Informe Consolidado de Solicitud de Aclaraciones, Rectificaciones y/o Ampliaciones al Estudio de Impacto Ambiental del Proyecto "Proyecto Modificación Faena Minera Caserones: Ampliación e Incorporación de Obras y Optimización de Medidas para Continuidad Operacional"

Nombre del Titular : SCM MINERA LUMINA COPPER CHILE
Nombre del Representante Legal : Susan Henry Henry
Dirección : Av. Andrés Bello 2687 Piso 4 - Las Condes

El presente Informe Consolidado de Solicitud de Aclaraciones, Rectificaciones o Ampliaciones al Estudio de Impacto Ambiental del proyecto "Proyecto Modificación Faena Minera Caserones: Ampliación e Incorporación de Obras y Optimización de Medidas para Continuidad Operacional", contiene las observaciones generadas en virtud de la revisión de la Adenda.

Figura 1: Área de Influencia propuesta por el Titular para la componente Aguas Subterráneas.
Fuente: Modificado de la Figura 3-1 del Capítulo 3-7 del EIA.

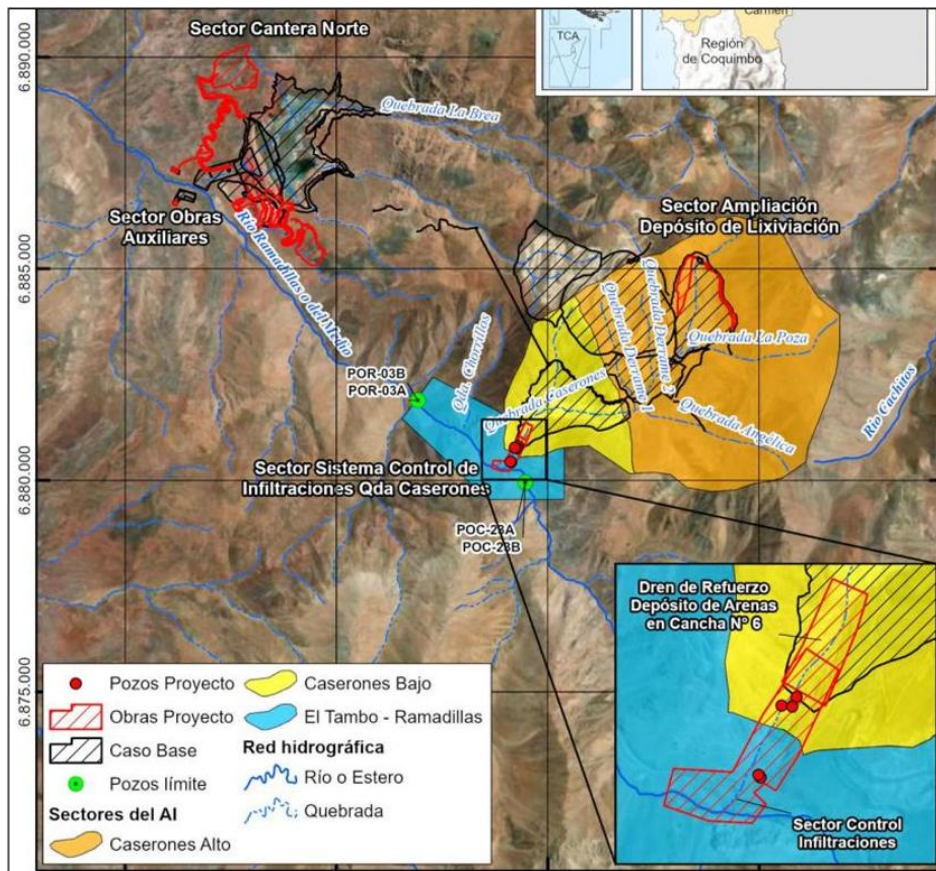
- 2.3.1 En numeral 3 del Capítulo 3-7, que trata sobre la “Determinación y justificación del Área de Influencia” de la componente ambiental Hidrogeología, en relación con la **“incorporación de dos (2) nuevas canteras de empréstito para la construcción del muro de empréstito del Depósito de Lamas La Brea y la incorporación del campamento planta piloto existente en faena como instalación permanente”** el Proponente sostiene que *“estas obras no se consideran una fuente de impacto sobre el sistema hidrogeológico, dado que, de acuerdo con su ubicación y sus características constructivas (...), no interactuarán con las aguas subterráneas”* pues *“se ubican sobre unidades de roca (...) donde, de acuerdo con el modelo hidrogeológico de La Brea (Arcadis, 2023), no hay presencia de niveles de aguas subterráneas dada la ubicación y elevación a la que se proyectan”*; justificando así la no inclusión de las obras ubicadas en los sectores “Sector Cantera Norte”, “Sector ampliación Cantera Sur” y “Sector obras auxiliares” dentro de los límites del Área de Influencia propuesta que muestra en la Figura 3-1 (Figura 1 presentada a continuación). En relación con lo señalado, se considera insuficiente la justificación expuesta toda vez que, aun cuando las obras se encontrarían emplazadas en lo que podría entenderse como el basamento hidrogeológico, la ejecución de las acciones proyectadas podría inducir efectos no abordados en la propuesta tales como, por ejemplo, cambios en el patrón de infiltración/recarga y/o alteración de las condiciones hidráulicas que permiten la existencia de acuíferos en el entorno adyacente a las obras así como posibles afectaciones en la disponibilidad y calidad de sus aguas.

Por lo tanto, en virtud de lo indicado en la Guía para la Descripción del Área de Influencia del SEA, el Área de Influencia es el espacio geográfico (terrestre, aéreo y acuático) que abarca los elementos ambientales (bióticos, abióticos) y socioculturales susceptibles de ser impactados, ya sea directa o indirectamente, por un proyecto o actividad durante sus distintas fases. Su delimitación va desde el punto de ubicación de los factores del proyecto, hasta el extremo del área donde ya no es posible detectar la alteración. Al respecto y considerando que, según la mencionada guía, la calidad de las aguas subterráneas y superficiales corresponde a un objeto de protección, se solicita al Proponente reevaluar dichos límites y que el límite del Área de influencia para las componentes hidrología, hidrogeología y calidad de agua se extienda aguas abajo del Proyecto, abarcando las áreas de Cantera Norte, Cantera Sur y Campamento.

Además, se solicita al Proponente abordar expresamente todos los antecedentes geológicos e hidrogeológicos que resulten necesarios asociados al desarrollo del Proyecto sobre el recurso hídrico subterráneo en los referidos sectores realizando la evaluación de los impactos que identifique de conformidad con el procedimiento que indica el “Manual de Normas y Procedimientos para la Conservación y Protección de Recursos Hídricos” aprobado mediante RES DGA N°4000/2023.

Figura N°3: Plano de Emplazamiento y vértices del Reservorio de Agua Fresca.
Fuente: IGD-331-OT7-9300-CI-PL-2007_T

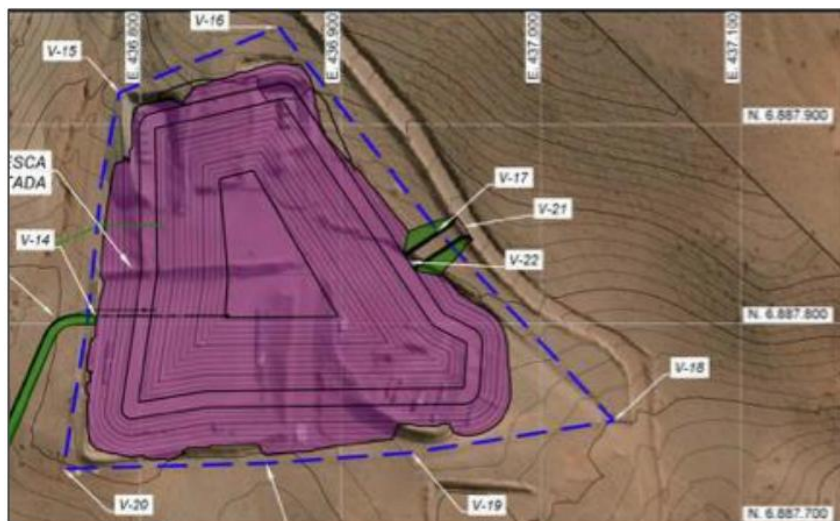
- 5.6.9 De acuerdo con la Figura 2 del Anexo 10-6 del EIA “Plano de Emplazamiento y vértices del Reservorio de Agua Fresca”, se requiere al Proponente, aclarar a qué corresponde la estructura de color verde que se encuentra al oriente del reservorio de agua y que es identificada como “V-17”, ver Figura N°3 a continuación:

Figura 2: Niveles observados y simulados aguas arriba del muro.

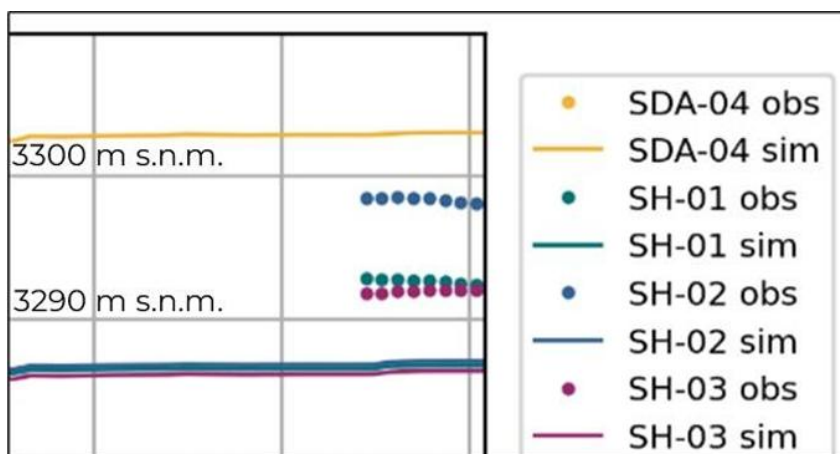
- ii. Referirse a la situación del pozo SH-02 en la Figura 4-18 del Anexo 4-6, toda vez que la simulación no estaría reflejando la diferencia en la altura piezométrica (y subsecuente gradiente hidráulico) observada respecto de los puntos SH-01 y SH-03 al igualarse en el modelo las alturas piezométricas de estos 3 puntos (ver Figura 2), lo cual no sería representativo de lo observado.
